3.0 ANALYSE DES IMPACTS

3.1 Description technique du projet

Figure 8.1 : Solubilité du plomb (Pb) et du cadmium (Cd) dans les cendres d'incinérateur de déchets solides municipaux.

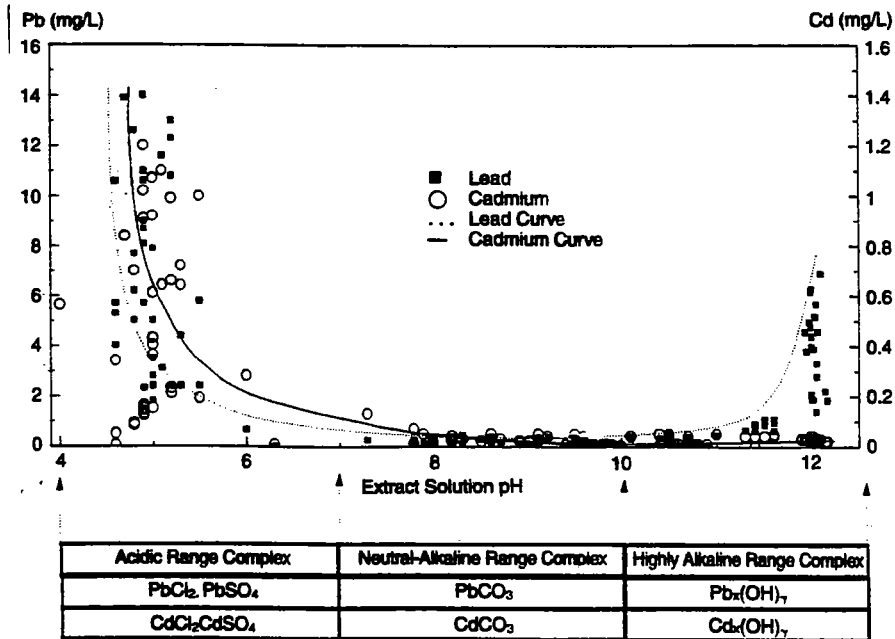
De manière générale, les métaux pouvant s'avérer critiques dans les eaux de lixiviation générées par l'enfouissement des cendres volantes sont le plomb et le cadmium. Les résultats de l'étude de Chersney (Chesner, W.H., 1994) démontrent qu'en maintenant le milieu à des pH se situant entre 8 et 11, il se crée un équilibre chimique qui permet de retenir ces métaux dans la masse solidifiée au lieu d'être transportés dans les eaux de lixiviation.
